Ville de
Saint-Laurent du Maroni

PLAN LOCAL D'URBANISME DE SAINT LAURENT DU MARONI

MODIFICATION N°1

Illustration des différents reculs qui préexistent sur le terrain

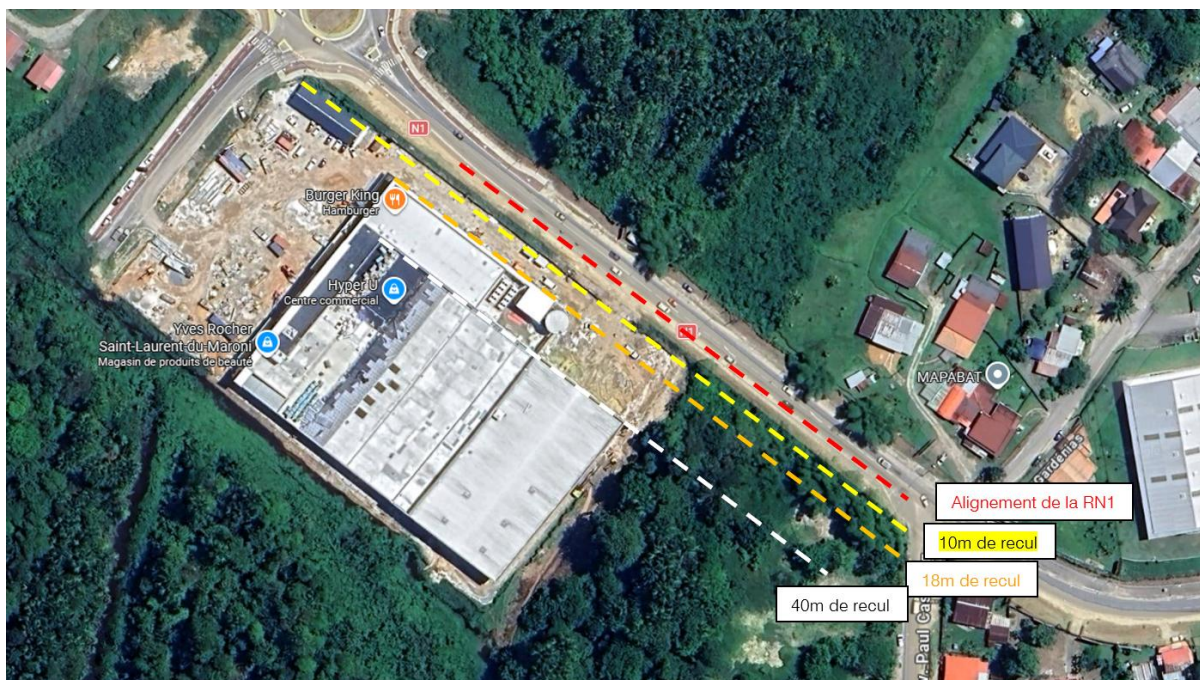
Projet de station-service

Appliquée à la parcelle AI 54, cette règle interdit toute implantation dans la continuité de l'alignement bâti existant, alors même que l'ensemble commercial limitrophe, autorisé et réalisé, est implanté à environ 10 mètres de l'alignement de la RN 1. Elle produit ainsi une rupture de traitement entre deux emprises contiguës du même secteur UCm, dépourvue de justification urbaine, et rend inconstructible en pratique la partie utile de la parcelle.

L'origine de la règle : une disposition omise lors de l'approbation du PLU

Lors de l'élaboration du PLU approuvé le 24 mai 2023, le dossier prévoyait, au droit de l'ensemble commercial de l'entrée de ville, un recul réduit à 10 mètres par rapport à l'alignement de la RN 1. Cette disposition, partagée avec les personnes publiques associées au cours de la procédure d'élaboration, avait précisément permis l'implantation de l'hypermarché dans sa configuration actuelle.

La présente modification a donc pour objet de rétablir la disposition initialement prévue, en réintroduisant au sein de l'article UC4 un recul minimal de 10 mètres au droit du front commercial de l'angle RN 1 / avenue Paul Castaing.

ARTICLE UC4 - Implantation des constructions par rapport aux voies publiques et privées et aux emprises publiques

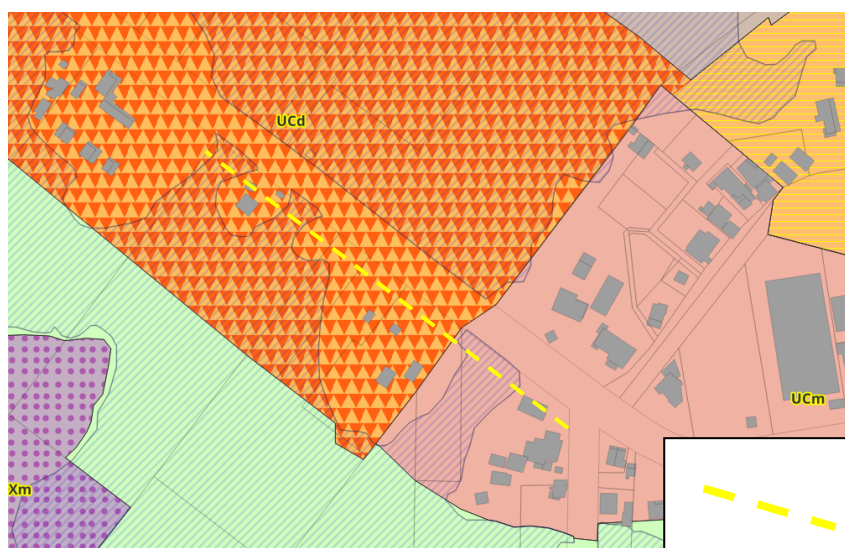
Modification de la rédaction de l'article UC4

En bordure des voies nationales et départementales :

Pour UCm et UCd, les constructions devront observer un recul minimal de 40 m par rapport à l'alignement de la R.N.1.

Modification du règlement graphique

Règle spécifique d'implantation des constructions par rapport à l'alignement de la RN1 (se référer au règlement littéral)
